2026年5月

株式会社ミスミ

「ウレタン付カムフォロア」仕様変更のご案内

・スチール品

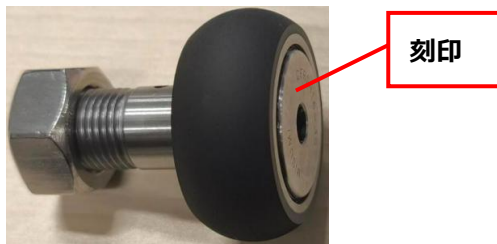
No.	変更内容	変更前	変更後
①	材質（本体）	SUJ2	SUJ2 相当
②	材質（付属品）	S45C	一般構造用鋼
③	外観（刻印）	メーカー型番・メーカーロゴ・原産国	ミスミ型番・ミスミロゴ

・スチール品

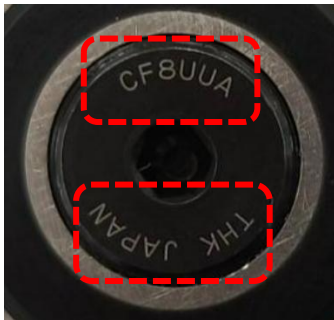
【変更前】刻印：メーカー型番・メーカーロゴ・原産国

【変更後】刻印：ミスミ型番・ミスミロゴ

・ステンレス品

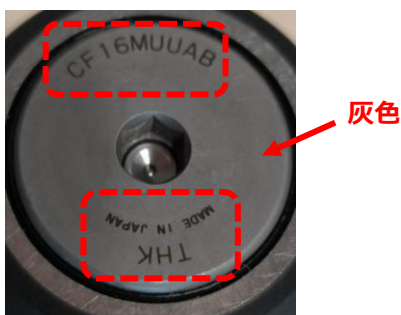
【変更前】刻印：メーカー型番・メーカーロゴ・原産国

【変更後】刻印：ミスミ型番・ミスミロゴ

色味：灰色

色味：銀色
